Mission régionale d'autorité environnementale

**Avis délibéré de la Mission Régionale d'Autorité
environnementale Pays de la Loire
sur le projet de mise en compatibilité par déclaration de
projet du plan local d'urbanisme (PLU)
de la commune des Epesses (85)**

n° : PDL-2020-4616

Figure 3: Carte de l'occupation initiale des sols (source : dossier carte n°4 page 31).

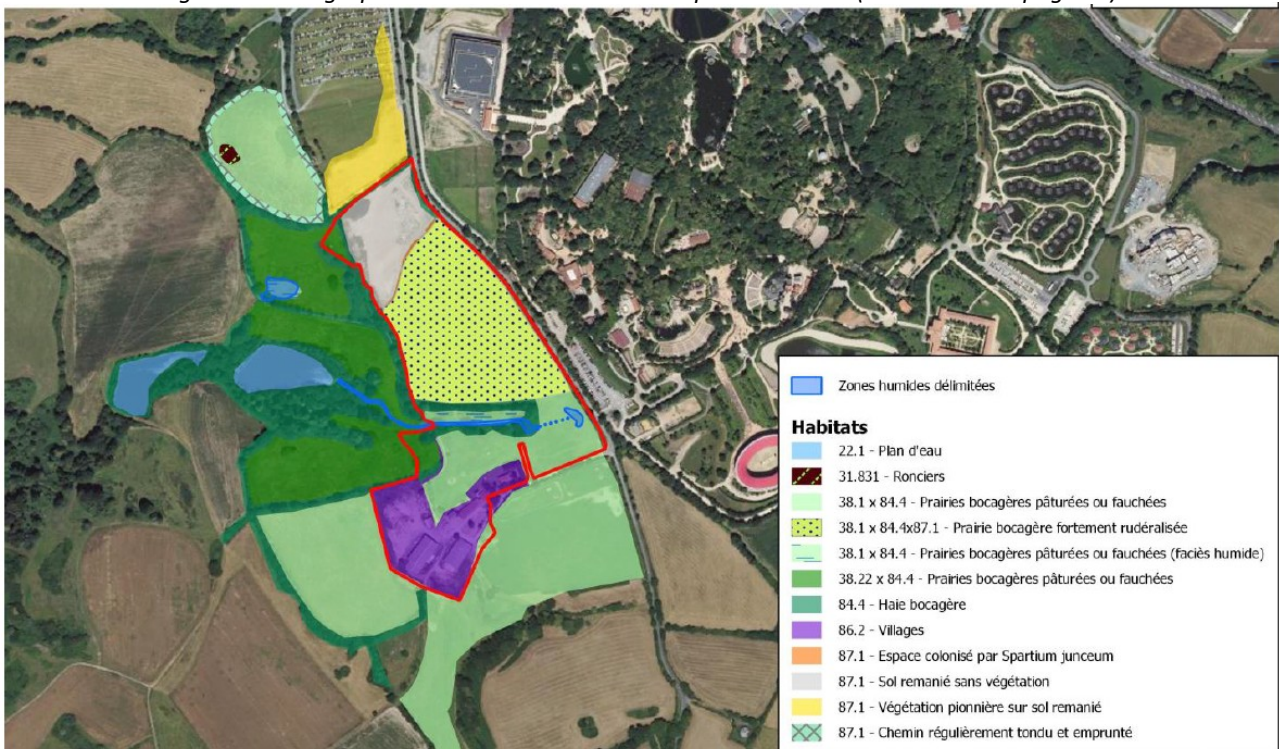
Le secteur d'extension du parc du Puy du Fou se situe à l'ouest de la voie communale qui jusqu'à présent constituait en quelque sorte une délimitation du parc et qui nécessitera la réalisation d'un franchissement souterrain pour relier le parc à la nouvelle attraction qui prendra place.

Le périmètre du secteur concerné par la mise en compatibilité du PLU, se caractérise pour sa majeure partie nord par des sols remaniés et une prairie de fauche régulièrement entretenue où les investigations naturalistes qui ont été menées révèlent peu d'enjeux, mais qui constitue

toutefois un milieu ouvert, zone de chasse pour les rapaces. La partie sud comporte quelques bâtiments réhabilités par le parc en 2016 et un espace de prairie naturelle bocagère pâturée de manière extensive par quelques chevaux. A noter que c'est sur une partie de cette prairie en bordure de la VC n°105 que des stationnements dédiés au personnel, destinés à être déplacés, prennent place. Le talweg entre ces deux espaces présente un faciès humide délimité par deux alignements de haie, il concentre quelques enjeux biologiques en relation avec les espaces humides et plan d'eau en aval, hors périmètre.
